Propuestas, observaciones y sugerencias al Proyecto de Plan Hidrológico de la Demarcación Hidrográfica del Ebro. Revisión de tercer ciclo (2021-2027)

Organización/Particular: GEPEC-EdC (Grup d'Estudi i Protecció dels Ecosistemes Catalans-Ecològistes de Catalunya)

Nº de propuesta suya: 7

Nº de párrafo: 2.2.9. TI 09 Delta del Ebro y su costa

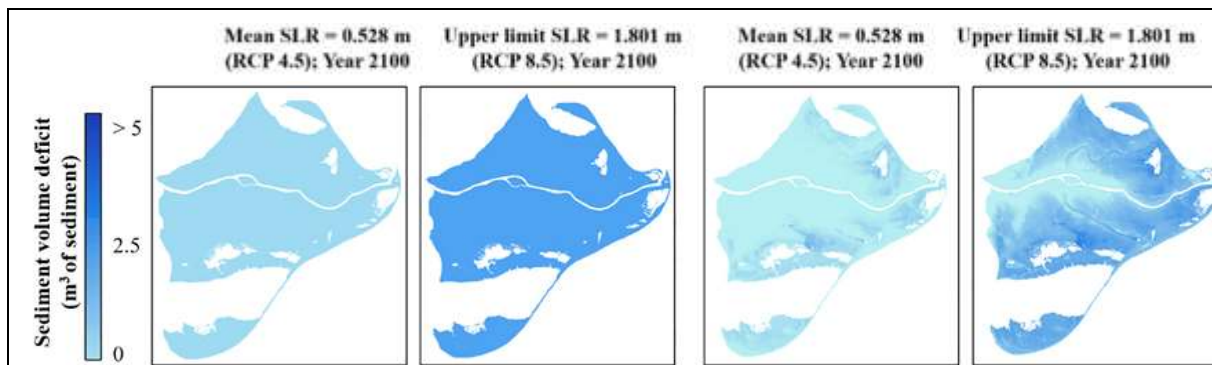
Para el escenario medio RCP 4.5 se llegaría a inundar un 44% de la superficie deltaica en el horizonte 2100. En cambio, para el límite superior RCP 8.5, esta área sería del 75% (es decir, 240 km²). Por tanto, las consecuencias para el cultivo del arroz y los ecosistemas deltaicos serían desastrosos. El volumen de sedimentos necesario para compensar la subida del nivel del mar está en función de los dos enfoques estudiados sobre su distribución. En el primer enfoque, la aportación de sedimentos es la necesaria para mantener la elevación de la superficie en relación con el nivel medio del mar, tal como se encontraba el delta en el año 2010. En este caso, el déficit de volumen medio total de sedimentos (para el período 2010-2100) oscila entre $156 \times 10^6 \text{ m}^3$ y $534 \times 10^6 \text{ m}^3$ según el escenario de subida de nivel del mar considerado. En el segundo enfoque, se requiere el volumen de sedimentos necesario para elevar la tierra inundada lo suficiente para compensar la subida del nivel del mar. En este caso, el déficit de sedimentos muestra un gradiente espacial con los valores más bajos a lo largo del río y los más altos cerca del litoral y lagunas costeras, siguiendo el gradiente de elevación superficial. En función del escenario de subida del nivel del mar y de RCP, el volumen de sedimentos en este caso oscila entre $33.7 \times 10^6 \text{ m}^3$ y $298 \times 10^6 \text{ m}^3$, para el periodo 2010-2100. La siguiente figura muestra cómo se distribuyen los sedimentos según el enfoque estudiado:

Como se observa, en el primer enfoque (parte izquierda de la figura), no hay gradiente en la aportación de sedimentos puesto que la superficie deltaica mantiene la misma elevación que la del año 2010, mientras que en el segundo (parte derecha de la figura) hay un gradiente para elevar sólo las partes que quedarían sumergidas por la subida del nivel del mar.

Con estos datos se puede calcular la tasa anual de déficit de sedimentos que se necesitarían en uno u otro enfoque. Para el primer escenario (parte izquierda de la figura anterior), el intervalo se sitúa entre $1.7 \times 10^6 \text{ m}^3$ y $6 \times 10^6 \text{ m}^3$, mientras que para el segundo (parte derecha de la figura) el intervalo está entre $0.4 \times 10^6 \text{ m}^3$ y $3.3 \times 10^6 \text{ m}^3$, dependiendo de la subida del nivel del mar. El cálculo en toneladas por año da los mismos números dado que los cálculos efectuados en el trabajo han mostrado una densidad media del sedimento de 1 g/cm^3 .

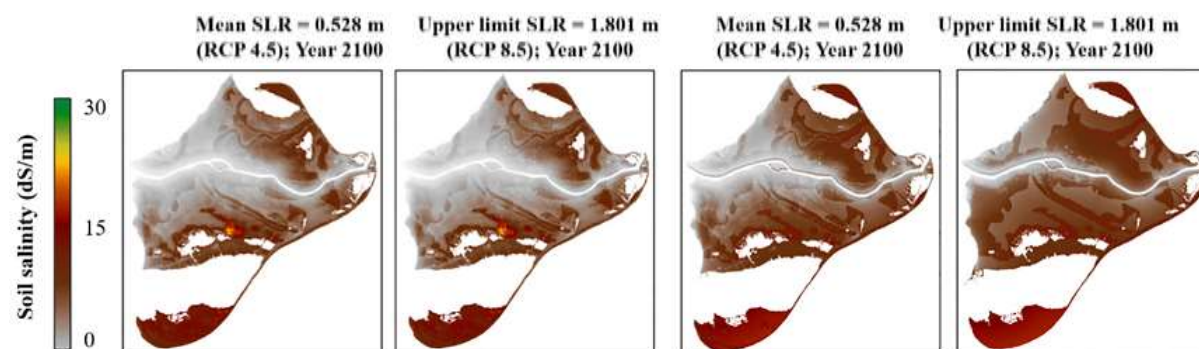
De los dos escenarios (el primero: aportación de sedimentos necesaria para mantener la elevación de la superficie en relación con el nivel medio del mar, tal como se encontraba el delta en el año 2010; el segundo: aportación de sedimentos necesaria para elevar la tierra inundada lo suficiente para compensar la subida del nivel del mar), la altura sobre el nivel del mar de la superficie deltaica es lógicamente menor en este último, lo cual repercute en una mayor salinización del delta. Esta comparación se muestra en la siguiente figura para diversos escenarios:

En la parte izquierda de la figura, con el primer enfoque en cuanto a aportación de sedimentos, se mantiene siempre la elevación de la superficie deltaica sobre el nivel del mar, y por tanto, la salinidad se mantiene constante. En la parte derecha de la figura, se muestra el segundo enfoque en cuanto a aportación de sedimentos, y para RCP 4.5 ha aumentado sensiblemente la salinidad en una amplia franja siguiendo la costa. Para el escenario RCP 8.5, la salinización es muy alta en la mayor parte del delta. Este hecho, es importante porque como se ha dicho anteriormente, en el delta se cultiva arroz en una superficie de unos 210 km^2 . Lógicamente, la productividad es menor a más salinidad, y por tanto, las pérdidas económicas son mayores. En el estudio se hace un cálculo de cómo influye la salinidad en la productividad del arroz, y cómo se traduce económicamente. El resultado es que en el segundo enfoque de aportación de sedimentos (parte derecha de la figura) para el escenario RCP 4.5, las pérdidas suponen 1155000 € acumulados hasta 2100, respecto al

primer enfoque (parte izquierda). Para el escenario RCP 8.5, la misma comparación arroja una cifra de 2184000 €. Lógicamente, sin aportación de sedimentos, las pérdidas serían enormes por la inundación de buena parte del delta o incluso su práctica desaparición. Además, en este caso, los ecosistemas del delta acabarían desapareciendo en buena parte o totalmente.
